Bilag 15 Ny supplerende høring

Vedr.: Tillæg 1 til Lokalplan Nuuks Plads Metrostationsplads

FORESLÅEDE ÆNDRINGER SOM ER I SUPPLERENDE HØRING 2022

Tegning 1 · Områdeafgrænsning

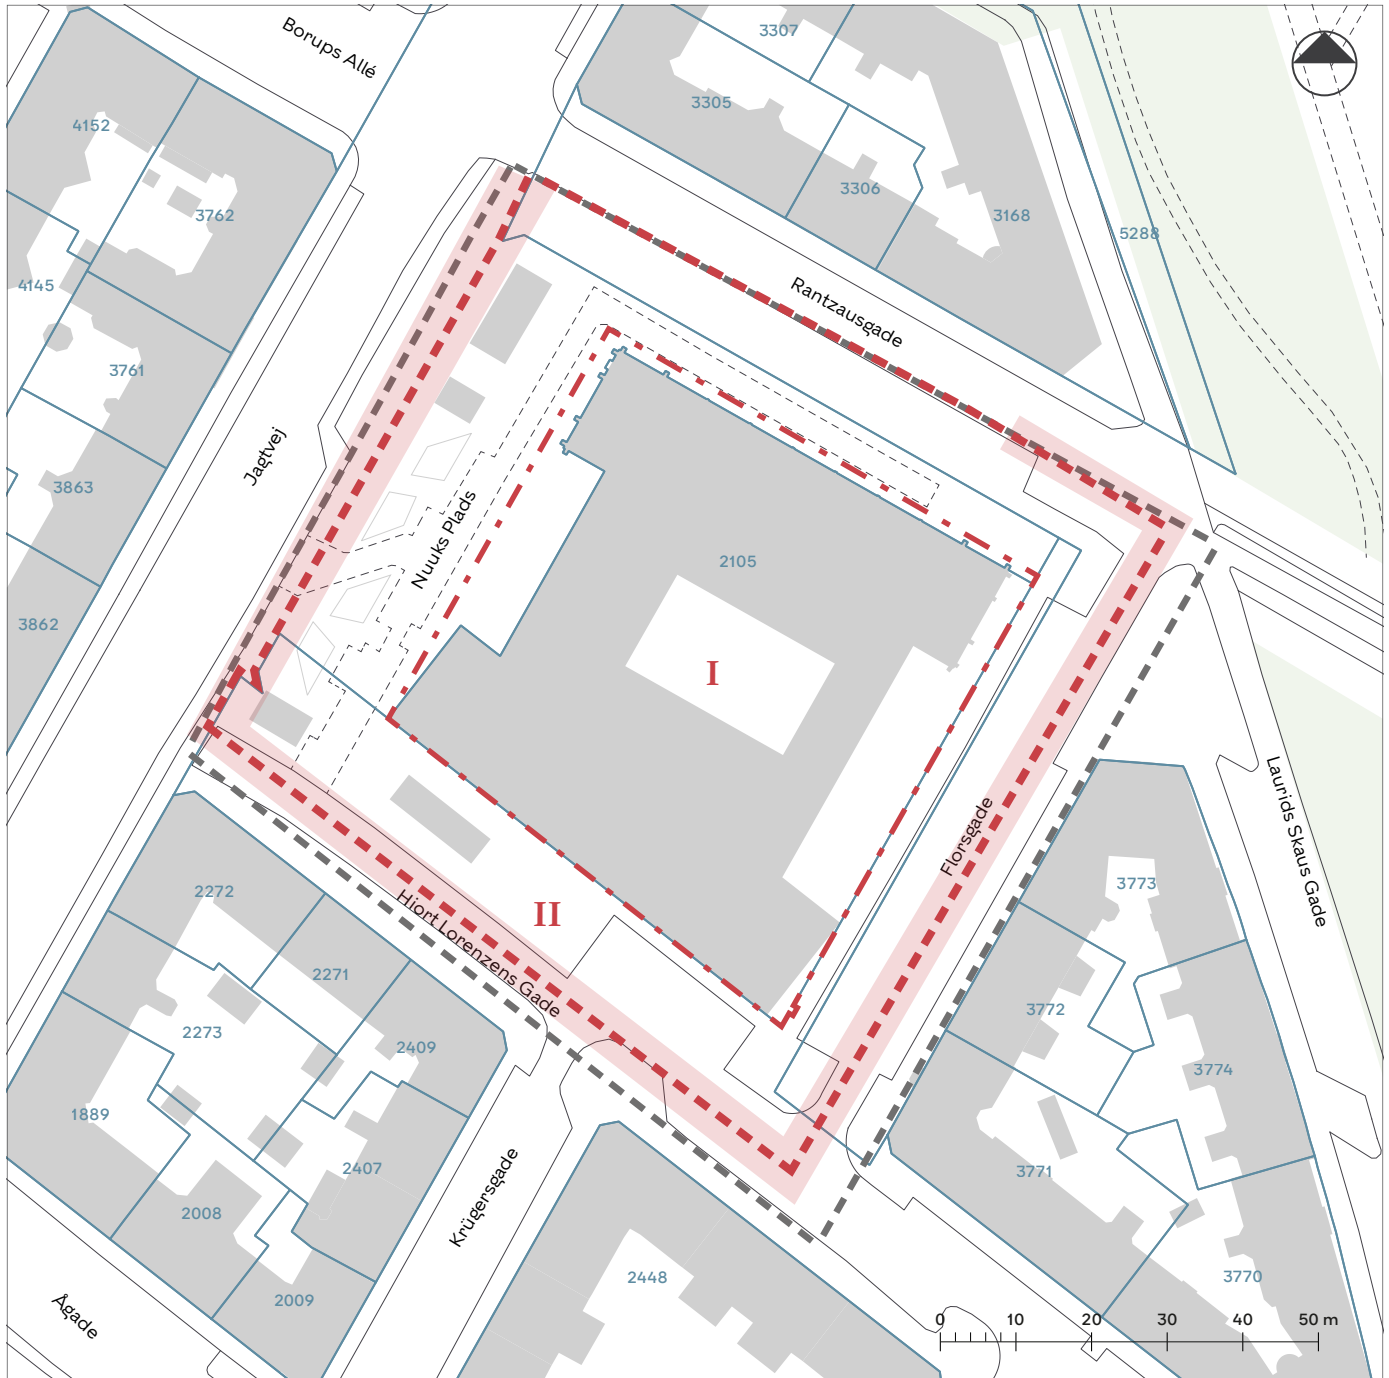
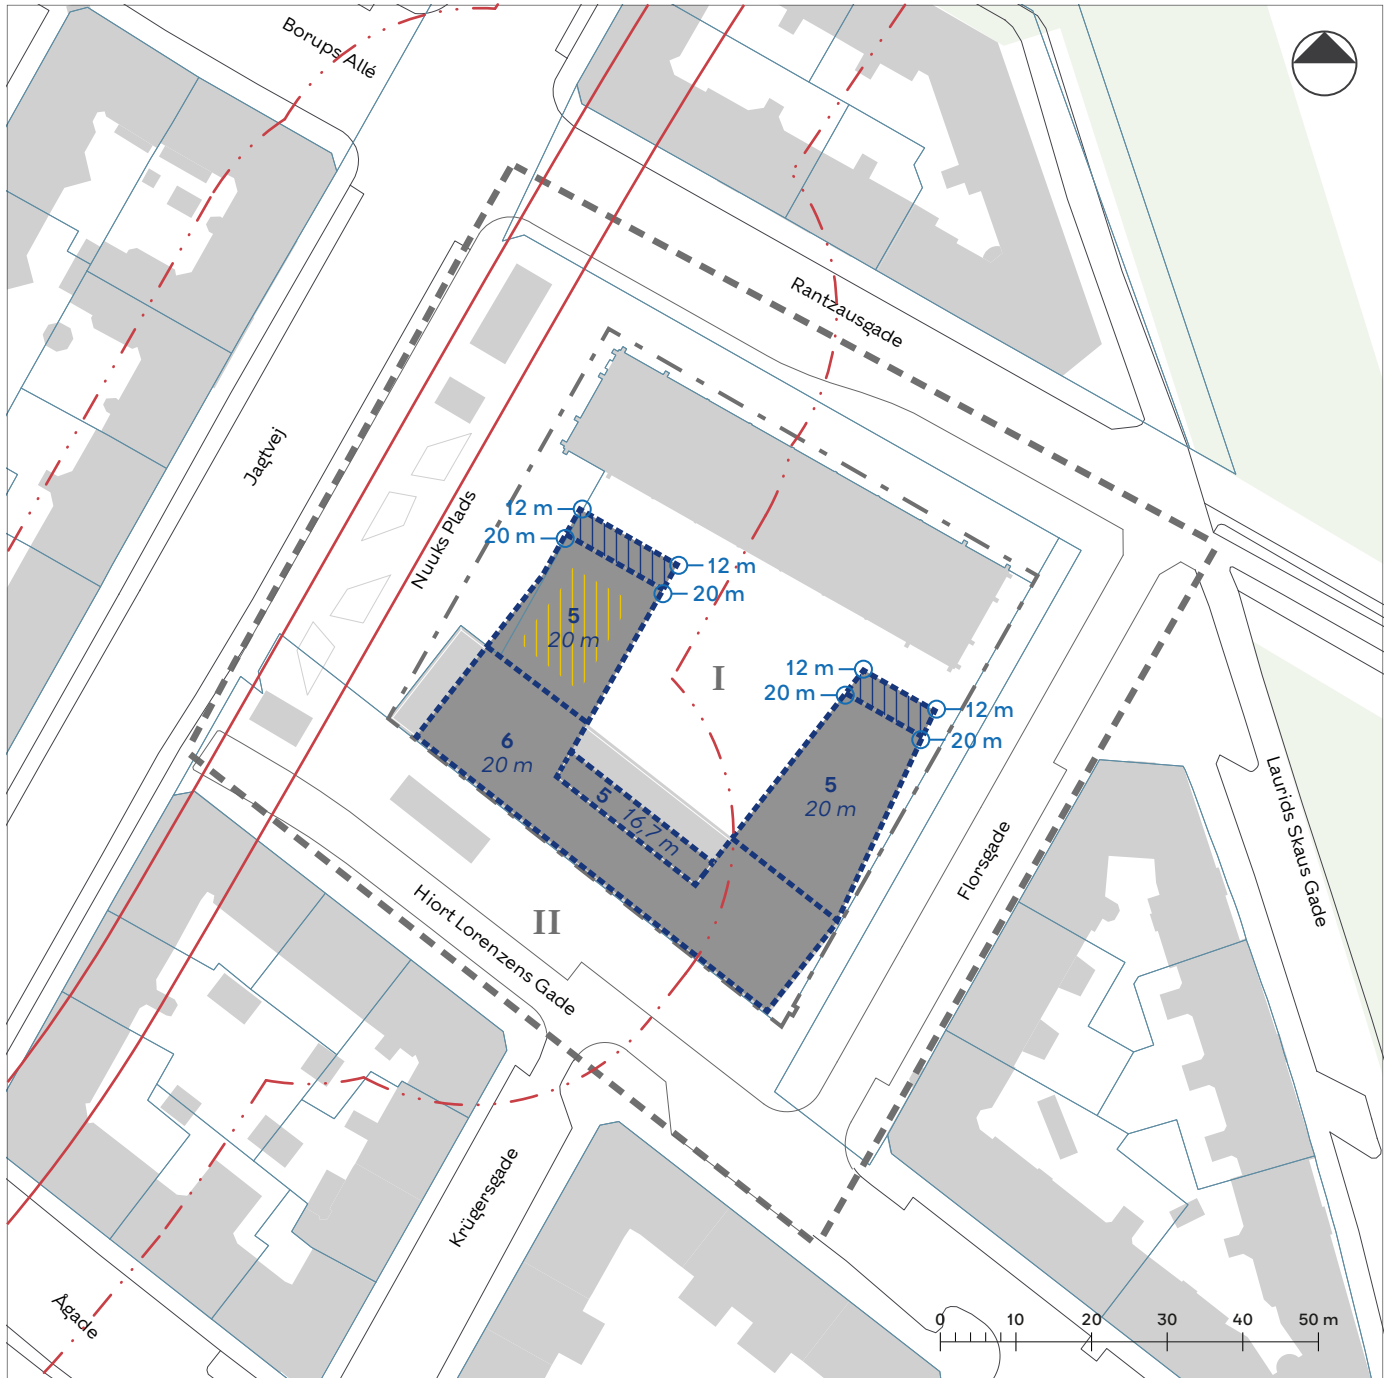
- Lokalplantegninger:
Lokalplantegning 1 - Område
-Området justeres. Konsekvensrettes på alle øvrige lokalplantegninger.
- Redegørelsen:
-Konsekvensrettes på illustrationer, bl.a. vignet om betinget aftale om tilkøb af areal, s. 6; vignet om bevaringsværdige bygninger, s. 14; skyggediagrammer, s. 16-17; vignet om bydelscenter, s. 17; vignet om lokalplaner i kvarteret, s. 19.

Tegning 5b · Bebyggelsens omfang og placering

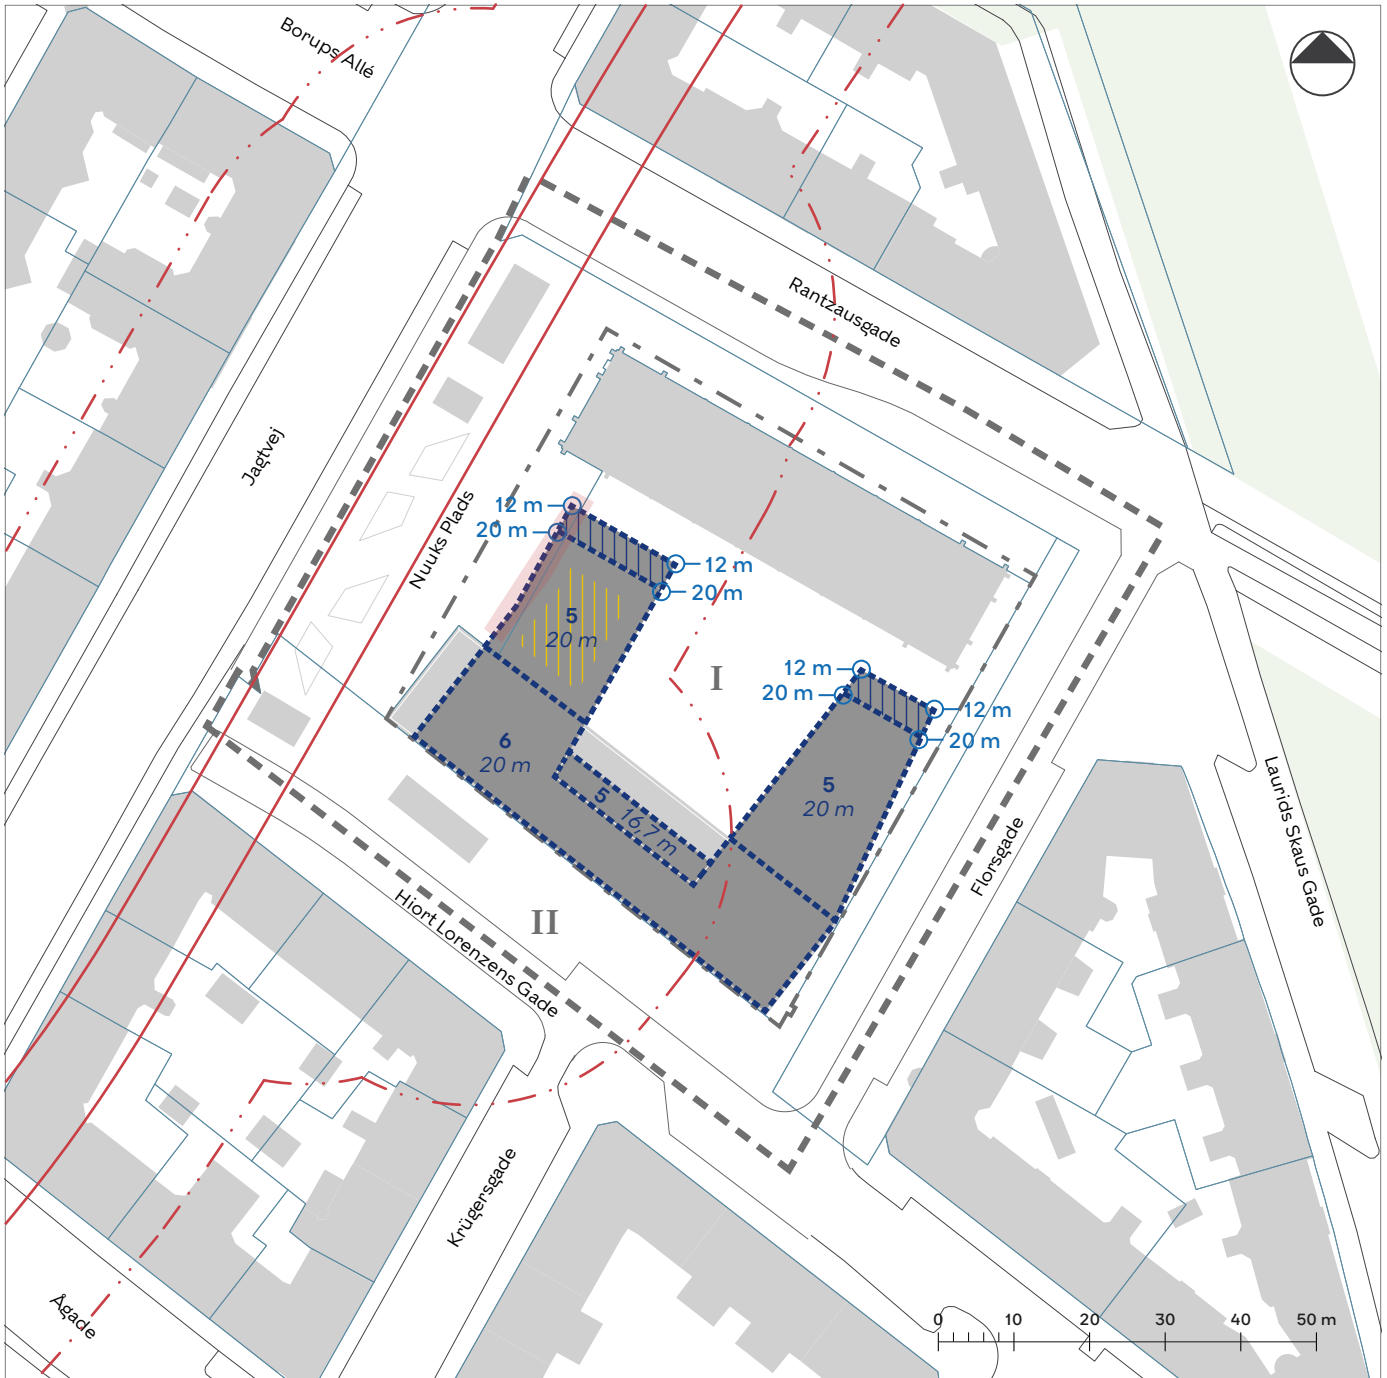
- Lokalplantninger:
Lokalplantninger 5b - Omfang
-Byggefeltet justeres. Konsekvensrettes på alle øvrige lokalplantninger.
- Redegørelsen:
-Situationsplan udskiftes
-Snit (se nedenfor) samt visualisering fra Jagtvej justeres (se før/efter under § 7 Bebyggelsens ydre fremtræden).

Tegning 6a · Ydre fremtræden (bevaringsværdig bebyggelse)

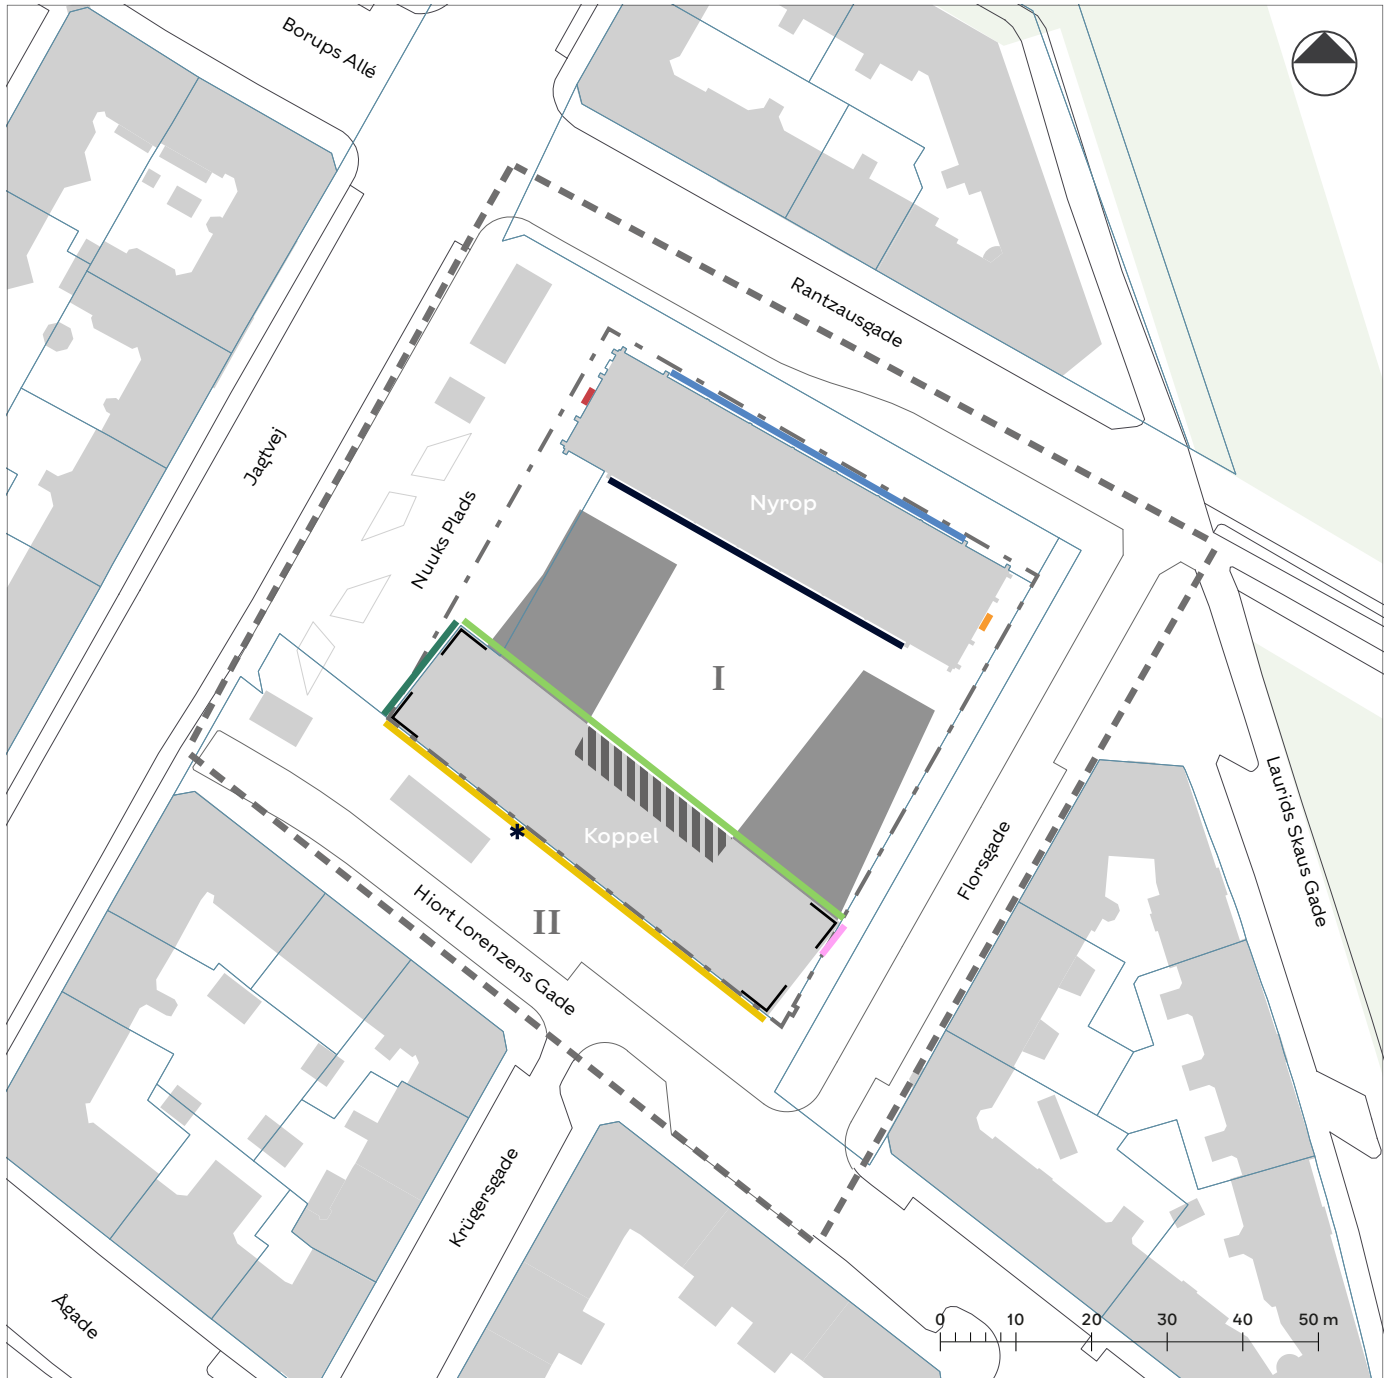
- Lokalplantegninger
Tegning 6a - Ydre fremtræden (bevaringsværdig bebyggelse)
-Lyserød facadelinje for facade g er gjort mindre.
-Markering for uinddækket porthul fjernes
- Redegørelsen:
-Redegørelsen konsekvensrettes som følge af ændringerne med bl.a. ny illustration af facaderne s. 13 og udtagning af illustration med åben klink, forøgelse af byggefeltet.
